Avis concernant le projet présenté lors de la concertation du 31 août 2020 relative à l'aménagement d'une piste cyclable sur la contre-allée Sud de l'Avenue de Tervueren, entre la Rue des Atrébates et le Square Léopold II

Woluwé-St-Pierre, le 14 septembre 2020

Fig. 2 – agrandi du plan.

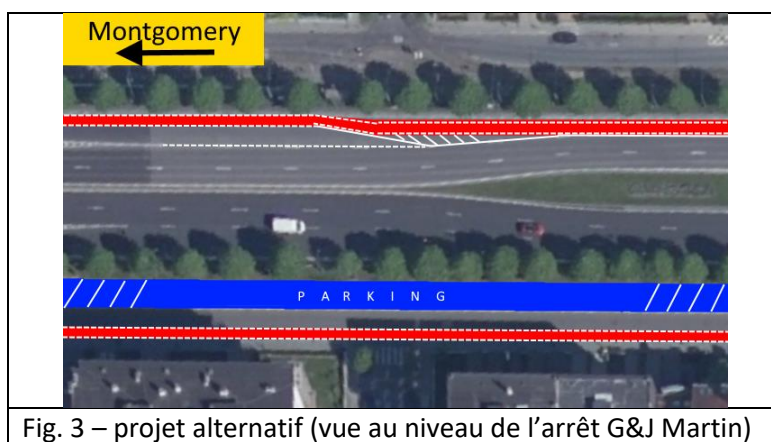
Troisièmement, le projet est étonnamment **médiocre du point de vue des cyclistes**. La figure 2 est un agrandi des plans transmis le 31 août. Il y est mentionné une largeur de piste inférieure à 3 m, moins que le seuil minimal recommandé pour une piste de type « RER » bidirectionnelle. La **largeur cyclable ne peut donc pas être l'argument pour justifier les choix de ce projet**. En outre, de telles pistes bidirectionnelles sont reconnues pour leur **dangerosité**¹ ; les deux extrémités du tronçon mèneront à des situations de surprise de la part de automobilistes. Enfin, l'absence d'une zone tampon entre la piste cyclable et le parking longitudinal exposera les cyclistes aux coups de portières. Les arguments présentés par la Ministre sur les prétendues vertus de ces pistes à double sens ne convainquent donc pas.

Le projet doit donc être revu complètement sur le tronçon.

Fig. 4 – première variante

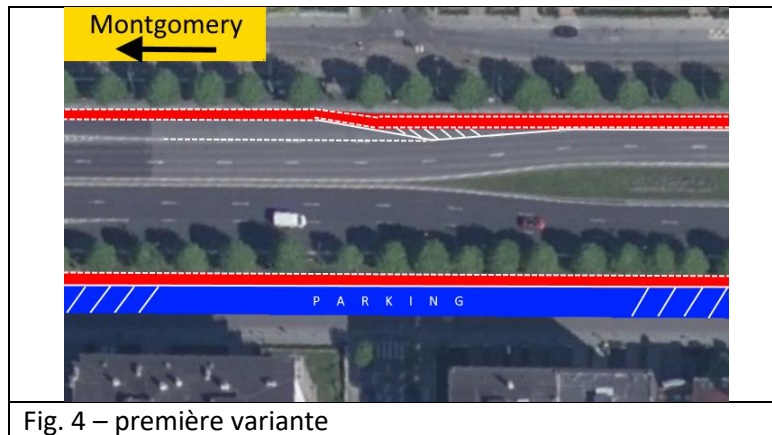
La **première variante** serait, tout en maintenant le parking en épi (en bleu sur la fig. 4), de faire passer les cyclistes vers Tervueren entre la berme latérale et les voitures garées. L'avantage serait une meilleure protection des cyclistes, qui ne seraient pas exposés aux entrées des propriétés. L'inconvénient serait que les riverains pratiquant le cyclisme ne pourraient pas s'insérer directement sur la piste.

Fig. 5 – seconde variante

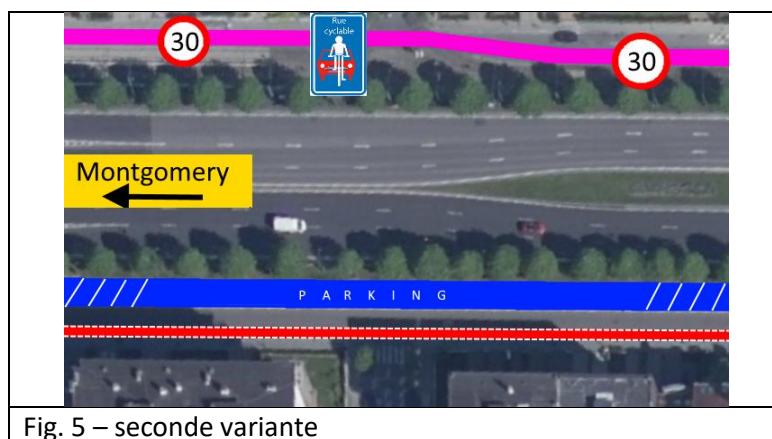
La **seconde variante** serait de ne pas placer de piste sur la chaussée centrale Nord vers le centre de Bruxelles, mais de classer la voie latérale Nord en « **rue cyclable** », avec une matérialisation claire du passage des cyclistes, une limitation de vitesse à 30 voire 20 km/h et, éventuellement, des ralentisseurs ou une mise en circulation locale (fig. 5). L'inconvénient serait l'absence de site propre cycliste dans ce sens de circulation. L'avantage serait une moindre gêne sur le trafic de transit

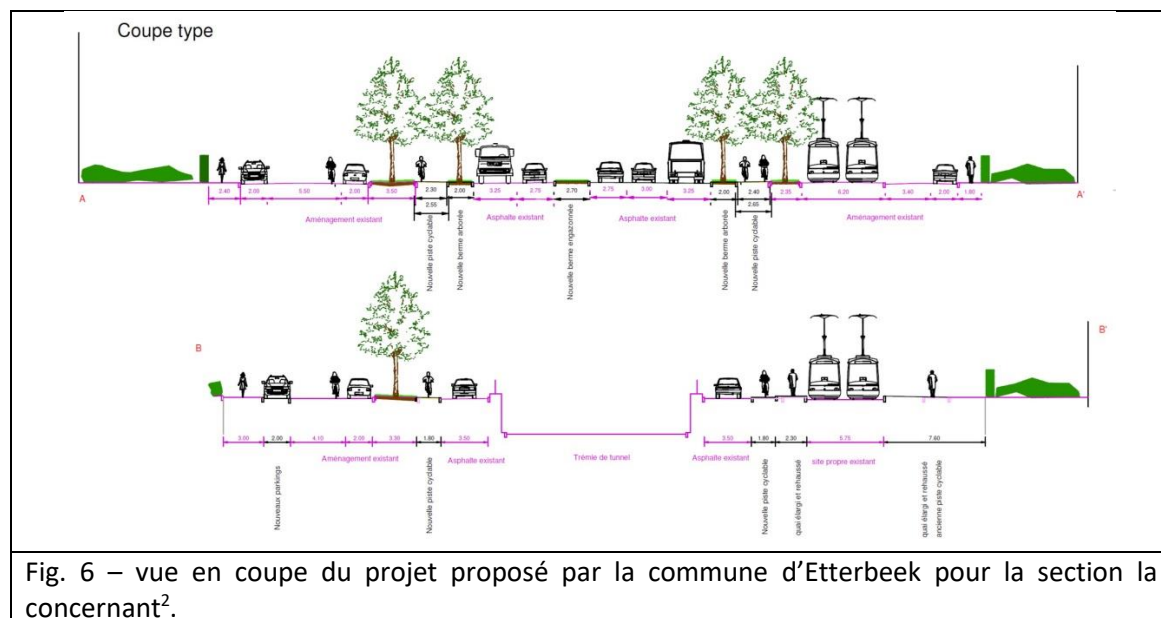
À **long terme**, je demande la reconversion de l'Avenue en boulevard urbain comme cela est déjà envisagé du côté d'Etterbeek (voir fig. 6). Ce projet a pour ambition de restituer la perspective paysagère d'antan, de donner une vraie place pour les cyclistes et de préserver le nombre de places de stationnement disponibles aujourd'hui.

- Que le projet présente une cohérence de part et d'autre du rond-point Montgomery et dans les deux communes concernées. **La ligne droite allant de l'obélisque au Cinquantenaire doit former un tout homogène** en termes d'aménagements.

- Que le **recul entre les façades et les voies de transit** soit augmenté, afin de dégager de nouveaux espaces.
- Que ces espaces soient affectés à de la verdure, ainsi qu'à la circulation cycliste.

- Que le trafic de transit, sur la section Stoclet-Musée du tram, soit **cantonné entre les rangées d'arbres** et ne longe plus les maisons.
- Que l'aménagement public tienne compte du joyau que représente le Palais Stoclet. Région et commune doivent étudier **toutes les possibilités de financement y compris internationales**, pour que le bâtiment soit soustrait au maximum des contraintes du trafic.
